客户须知

B-CN-442-CN Rev A

主题: TT/TG 系列压缩机软件配置更新

图 1 - 类型代码

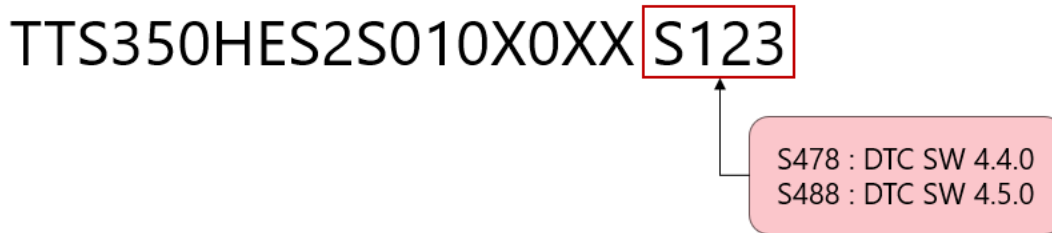
压缩机类型代码通过最后四位字符定义软件选项，示例如下：
